**AUTOSTRADA A4: TORINO . VENEZIA  
TRATTO: MILANO - BERGAMO  
ADEGUAMENTO SVINCOLO DI DALMINE**

**PROGETTO DEFINITIVO**

**VERIFICHE DI OTTEMPERANZA  
ALLE CONDIZIONI AMBIENTALI 1.a, 1.b, 1.c, 2  
DELLA DETERMINAZIONE DIRETTORIALE DI VERIFICA DI  
ASSOGGETTABILITÀ ALLA VIA DVA-DEC-2018-0000288  
del 03/07/2018**

Relazione esplicativa

**Figura 1: planimetria rimodellamento ambientale area interclusa (stralcio AUA0200)**

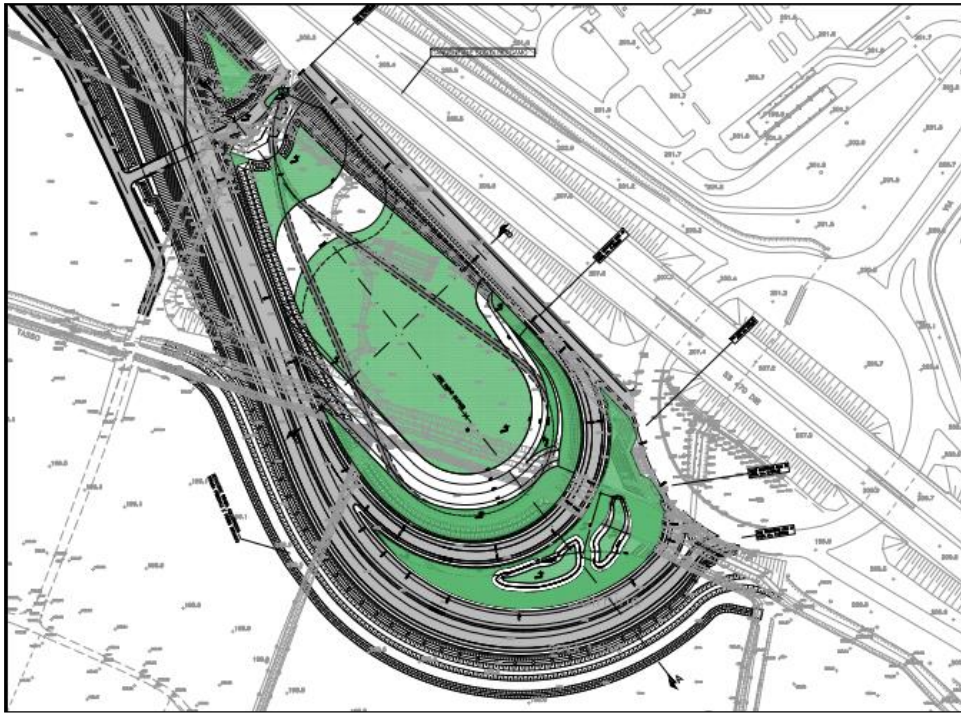
*Predisporre uno specifico progetto di compensazione paesaggistico-ambientale sulle aree interessate dalle opere di adeguamento dello svincolo prestando particolare attenzione alla redistribuzione e compensazione degli spazi agricoli occupati dalle nuove opere con la finalità di riqualificare e rivalorizzare il quadrante territoriale interessato e procedendo ad un potenziamento della dotazione di opere a verde già prevista in progetto in termini di tipologia e dimensioni degli interventi*

La soluzione in progetto, illustrata per confronto con lo stato attuale dei luoghi nelle fotosimulazioni di cui all'elaborato AUA0201, prevede la realizzazione di una riprofilatura morfologica dell'area collocata entro lo sviluppo planimetrico delle rampe di svincolo a sud della Tangenziale Sud di Bergamo.

Per effetto delle geometrie stradali l'area interclusa tra gli assi A1, A2, A3 e A5 (Figura 1) si presenta, alle quote attuali del piano campagna, infossata entro le geometrie dei rilevati stradali in progetto, attraversata solo dalla viabilità ciclabile collegata al sottopasso esistente e priva di adeguati recapiti al reticolo idrico superficiale a causa della deviazione della Roggia Colleonesca in esterno al progetto.

Il progetto prevede pertanto di realizzare il profilo del terreno intercluso in leggero rialzo, raccordato lungo i fossi disperdenti al piede dei rilevati stradali; tale sistemazione morfologica previene la formazione di aree depresse ed il rischio di ristagno idrico, ponendo al contempo la vegetazione di progetto in posizione più elevata e maggiormente percepibile.
